Amt für Verkehr und Tiefbau

Projekt Gesamtverkehrsprojekt Oensingen
Neue Verkehrsführung und Umgestaltung

Projektphase Vorprojekt

Inhalt **Mitwirkungsbericht**

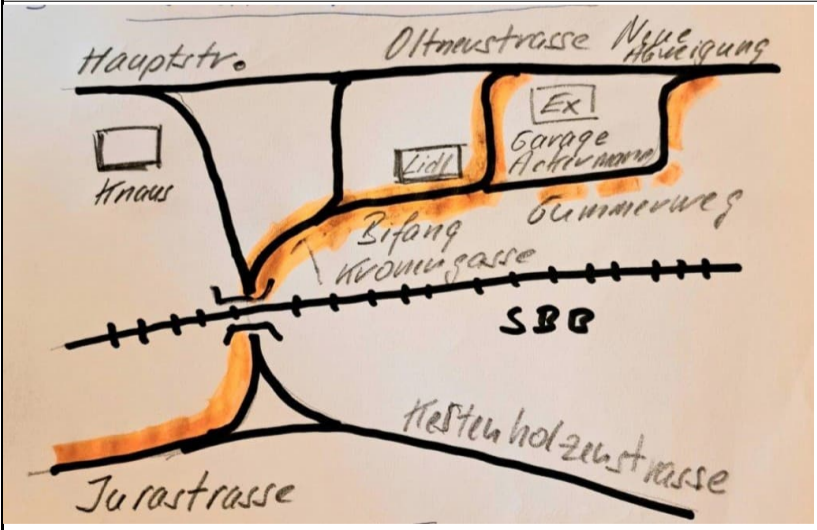
Nr.	Thema	Mitwirkungsbeiträge	Wertung	Stellungnahme GPL	Behandlung
100	3	Begegnungszone mitten im Dorf: nicht nötig, Tempo 30 reicht, aber Richtung Sternweg ja.	2	Die Begegnungszone (Tempo 20) stösst bei den Mitwirkenden mehrheitlich auf Ablehnung, insbesondere auch wegen der Schulwegsicherheit. Die Begegnungszone (Tempo 20) wird nicht umgesetzt.	2
	4	Schaffung Umfahrungsstrasse durch Industrie: Wenn, dann schon 60km/h aber sicher nicht mit nur 3.5m Breite pro Spur. Jeder Traktor hat schon 3m.	2	Es gilt innererst 50 Km/h. Alle Strassen stehen den landwirtschaftlichen Fahrzeugen zur Verfügung, sofern sie dafür zugelassen sind.	5
	4	Erhöhung Leistungsfähig. und Verb. Sicherheit für Velo und FG: ob es dann die Insel Bükli braucht ist ja schon fragwürdig.	2	Der Erhalt der Liegenschaft ist mit den Eigentümern abgesprochen und die aktuelle Planung wird durch die Eigentümer ausdrücklich begrüsst.	5

4	Neugestaltung Verkehrsknoten Kestenholzstrasse: Unnützer Landverbrauch, der kann ja auch obn gebaut werden. (Anschluss Breitfeldstrasse durchgestrichen)	2	Der Knoten Kestenholzstrasse wird noch weiterentwickelt. Dabei stehen insbesondere die Lage der Bushaltestellen und die Anbindung der Breitfeldstrasse im Zentrum. Es ist auch zu beachten, dass heutige Strassenflächen zurückgebaut werden können.	2
	4	Durchgangs- und Schwerverkehr direkt auf Entlastungstr.: nein siehe Vorschlag. (Siehe BS_005)	2	Die vorgeschlagenen Linienführungen sind interessant sind aber als Zubringer zur N1 ungeeignet, da die Anschlüsse Zentrum, aufgrund des Sloms von Knaus bis Knoten Kestenholzstrasse, die höhere Attraktivität hätten. Die vollständige Bewertung verschiedener Linienführungen wird mit dem Bauprojekt nachgeholt.	2
5	Ökologische Ausgleichsmassnahmen: Man kann alles übertreiben. Landverbrauch Strasse 700 x 12m, Hecke die neu kommen ca. 3000 m x 12 m. Blödsinn.	4	Die konkreten ökologischen Ausgleichsmassnahmen werden mit den betroffenen Landeigentümern im Rahmen des Bauprojekts vertieft geprüft, weiterentwickelt und gegebenenfalls auch angepasst.	2

4	3. Transit-Strasse von Osten kommend

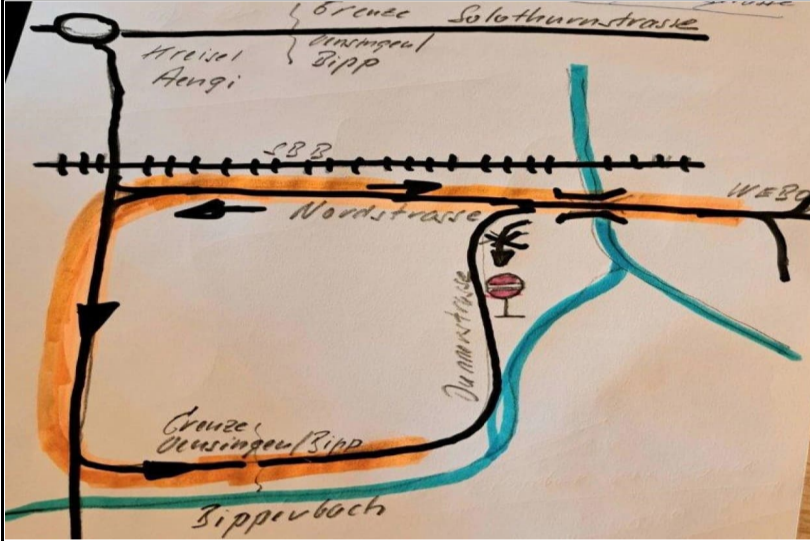
Nr.	Thema Mitwirkungsbeiträge	Wertung	Stellungnahme GPL	Behandlung
103	<p>3.1 Beschreibung der Variante zur Ost-Einfahrt Die geplante NEUE Strasse für die Ost-Einfahrt kann optimiert werden:</p> <p>a. Von Oberbuchsiten kommend über die Oltenstrasse bis zur Abzweigung Ex-Garage Ackermann bzw. später der geplanten Abzweigung in den Gummertliweg und den Bifangweg (südlich Lidl) bis zum Unterteil der Kronengasse und die vorhandene SBB-Unterführung zur Kesteholzstrasse in die JURA-Strasse bzw. Abzweigung VEBO (die Kronengasse kann links verbreitert werden, ebenso der Bifang- und Gummertliweg)</p> <p>b. Eine neue Unterführung der SBB ist dann nicht notwendig. Die Transitstrasse Olten-Solothurn-Olten und die Zubringer zur Autobahn sind gewährleistet.</p> <p>c. Die Transit-Strasse zur Umfahrung der Hauptstrasse, ebenso der Zubringer von Osten zur Einfahrt Autobahn ist ebenso gewährleistet.</p> <p>d. Die Kronengasse, der Bifang-Weg und der Gummertli-Weg können südseitig leicht verbreitert werden.</p>	4	<p>Verschiedene Linienführungen wurden studiert und aufgrund der geringen Wirksamkeit wieder verworfen. Auch die gezeigte Linienführung wurde untersucht. Mit dem Richtplaneintrag (Regierungsratsbeschluss) der Linienführung der Neubaustrecke südlich der SBB-Trasse wurde die Linienführung bereits behördenverbindlich festgelegt.</p> <p>Die bestehende Unterführung SBB auf der Kesteholzstrasse ist viel zu schmal für eine Entlastungsstrasse.</p>	5

4	<p>4. Ringverkehr für die Nordring- und Dünnernstrasse zum Industriegebiet</p> 			
	<p>4.1 Die geplante NEUE Brücke beim Dünnern-Anschluss bringt keine Verbesserung vom Verkehrsfluss.</p> <p>a. Den ganzen Morgen kommen Vieh-Transportwagen vom VEBO-Kreisel und drehen dann links ab in die Dünnernstrasse. Gleichzeitig kommt der Verkehr auf der Nordringstrasse von Westen zur Einfahrt auf die Autobahn.</p> <p>b. Abhilfe kommt, wenn die Einfahrt in die Dünnernstrasse nicht erlaubt wird (Einbahnstrasse) Richtung Süden.</p> <p>c. Der NEUE Weg führt über die Nordringstrasse bis zur Grenze SO/BE, oder besser bis Niederbippstrasse, vom Kreisel Aengi, bis Bipperbach und NEU westlich auf die ausgebaute Strasse (südlich Bell) in die Dünnernstrasse zum Schlachthof.</p>	5	<p>Die Behörden des Kantons Solothurn können keine Projekte auf Bernischem Gebiet entwickeln. Auch wenn eine enge Koordination besteht, bleibt die Planung auf Berner Gebiet Sache der Gemeinde Niederbipp und des Kantons Bern.</p> <p>Zudem ist die Linienführung entlang des Bipperbachs problematisch. Gewässer sind gesetzlich geschützt und es muss ein Gewässerabstand eingehalten werden, womit wiederum viel Landwirtschaftsland zerschnitten würde.</p> <p>Grundsätzlich ist die Idee bekannt und voraussichtlich ein weiterer Entwicklungsschritt nach der Umsetzung des GVP.</p>	5
